Keuringsverslag van een elektrische laagspanning- en zeer lage spanningsinstallatie

NIET CONFORM

Datum keuring: 15/07/2024

Straatnaam	Prins Boudewijnlaan
Huisnummer	31
Busnummer	
Postcode	2610
Gemeente	Berchem
Land	België

Afbeelding schakel- en verdeelbord:

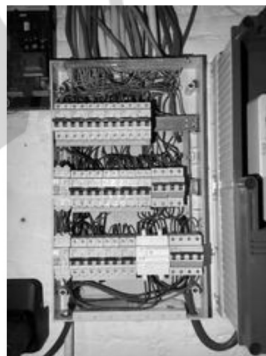
- I2.01 De waarde van de isolatieweerstand van één of meerdere stroombanen is kleiner dan 0,5M ohm Zie foto (Boek 1 Onderafdeling 6.4.5.1.)
- I4.02 Bijkomende equipotentiaal verbindingen dienen verwezenlijkt worden dit in de geel-groene kleur in minimum sectie van 4mm² (of 2,5mm² mechanisch beschermd.) (Boek 1 Onderafdeling 5.4.4.2. en 5.1.6.2.) Zwarte kleur gebruikt in klein bord garage

- I4.04 De beschermingsgeleiders zijn niet verdeeld over de ganse installatie. (Boek 1 Onderafdeling 5.3.5.3.G. en 5.4.3.1.) Stopcontact met afgebroken aardpen

- I5.01 Het verdeelbord is niet makkelijk toegankelijk. (Boek 1 Onderafdeling 5.3.5.1.C.) Bord op de boven verdieping was niet toegankelijk, deur was dicht geschilderd
